Title		
Size	Number	Revision
A3		
Date:	16.01.2017	Sheet of
File:	C:\Users\...\ControlUnit.SchDoc	Drawn By:

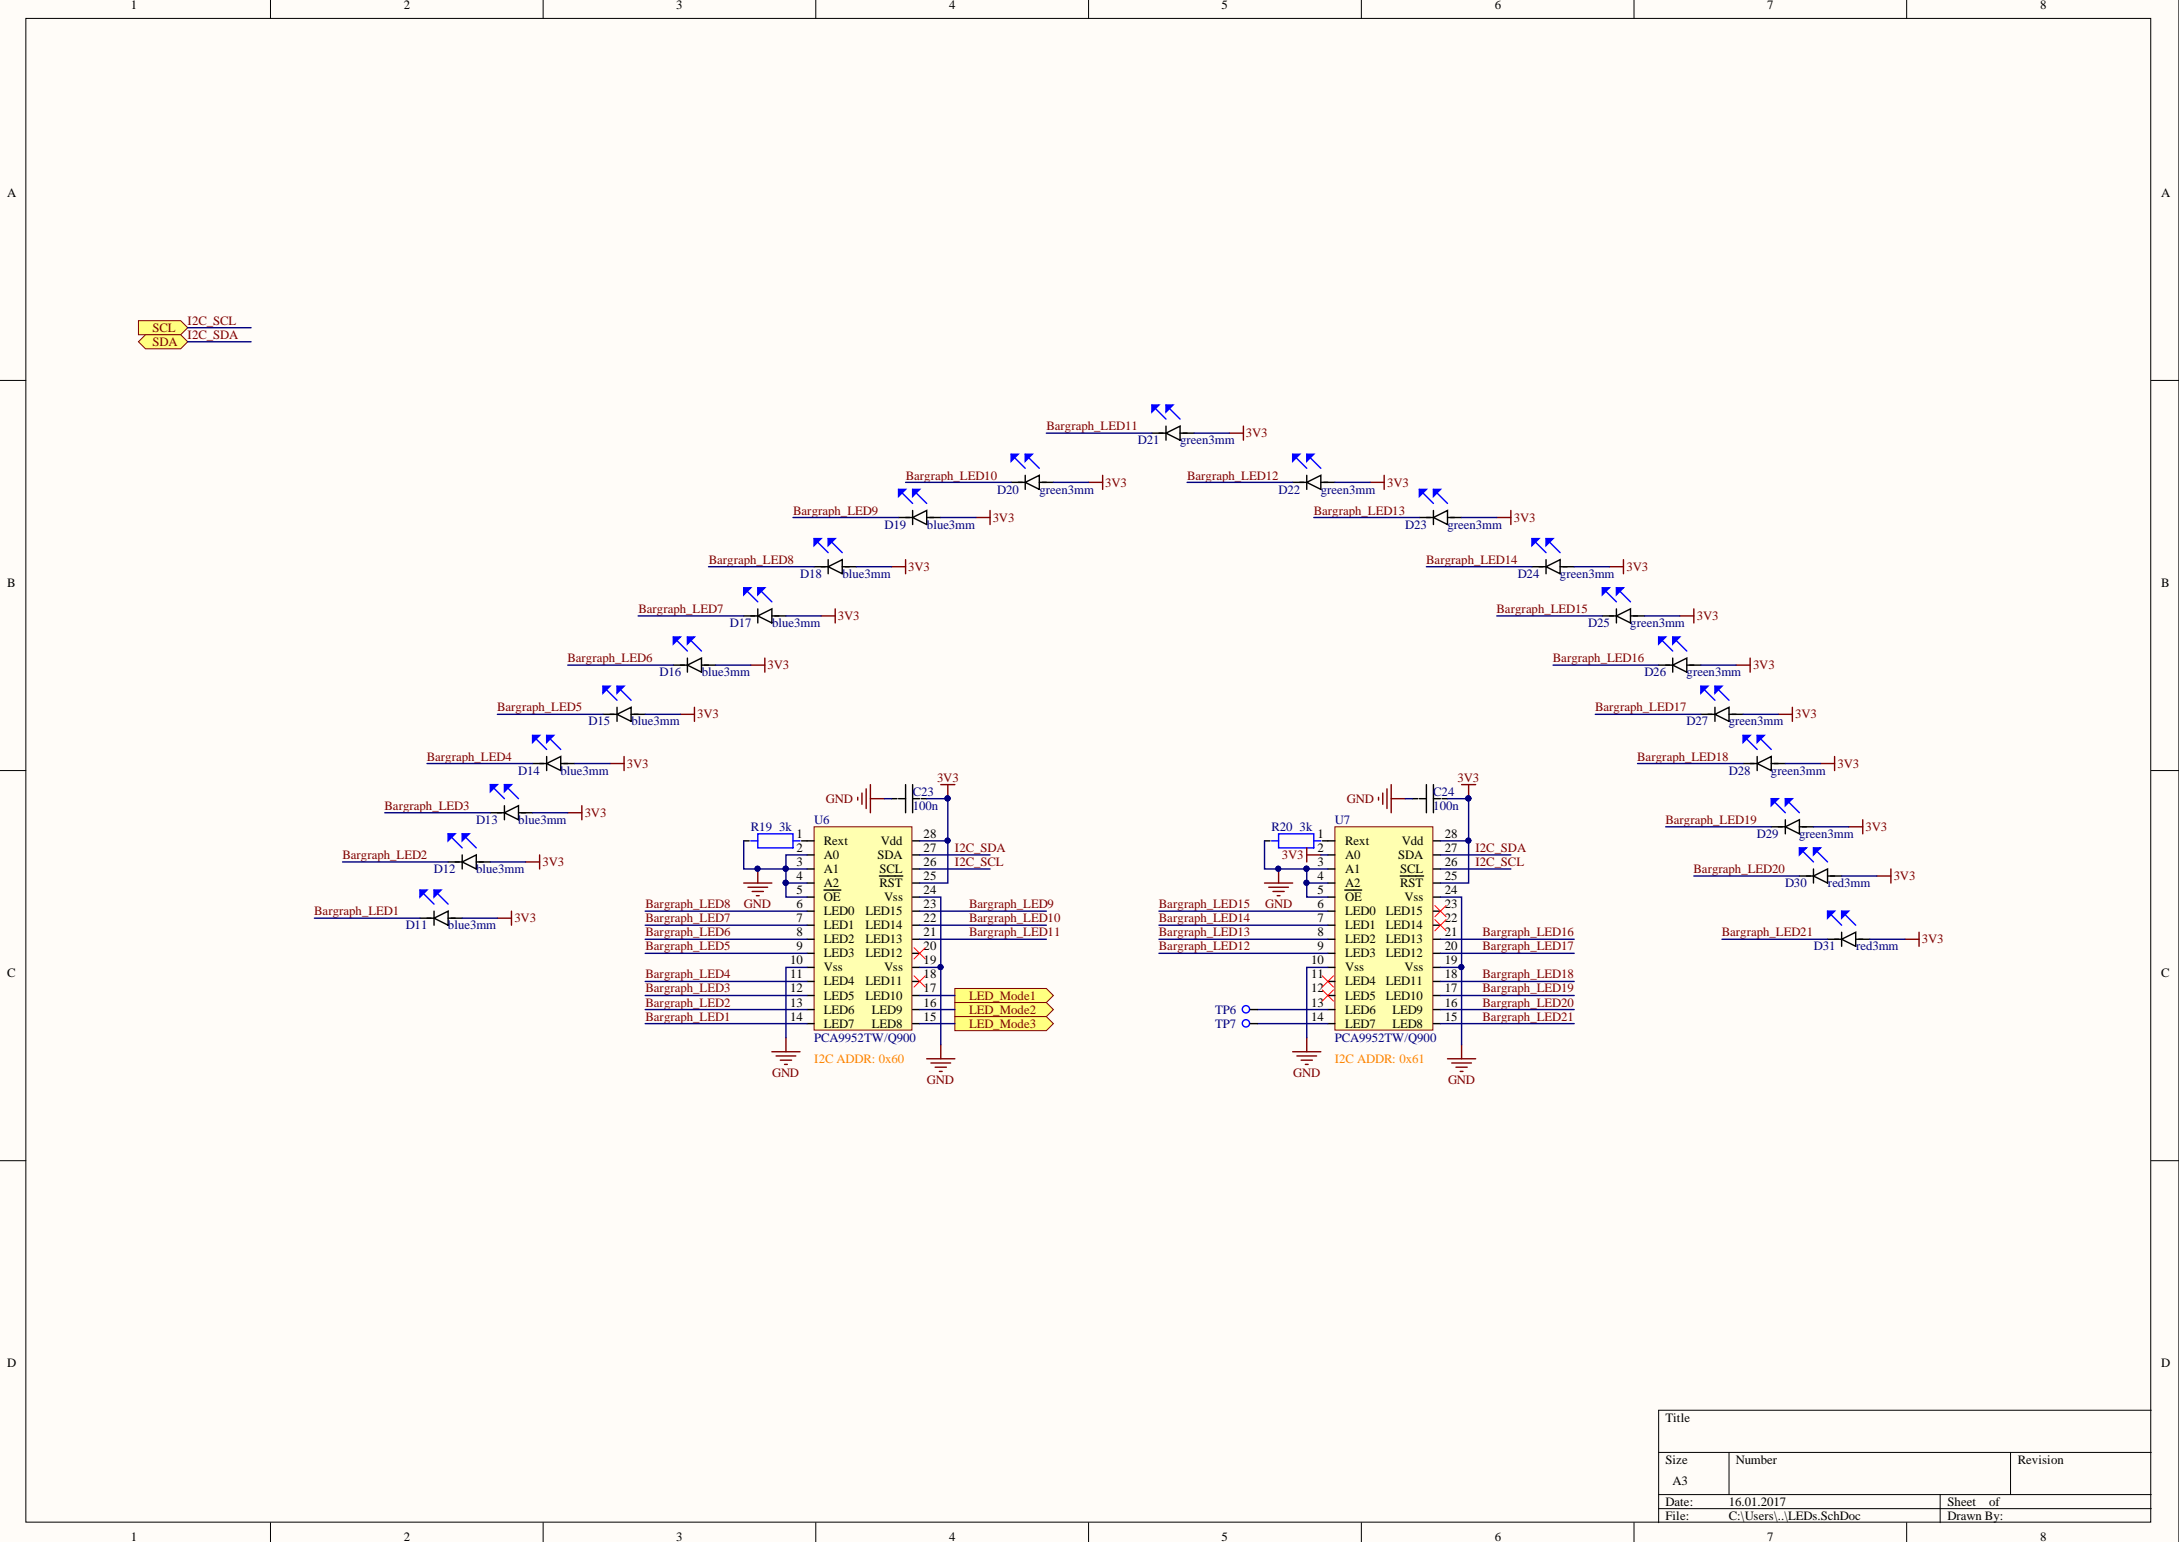
- Compteur tours: Il y aura 3 cames au lieu d'une seule
- Antirebonds sur entrées, notamment sur selecteur de vitesse
- LED temperature--> Hystérèse
- Tempos programmables; a) durée coupe-circuit , b) délai coupe-circuit
- mode test 1--> afficher état des entrées sur les LEDS
- mode test 2--> contrôler les sorties avec interrupteurs
- Changer diodes sur inputs pour des plus robustes?
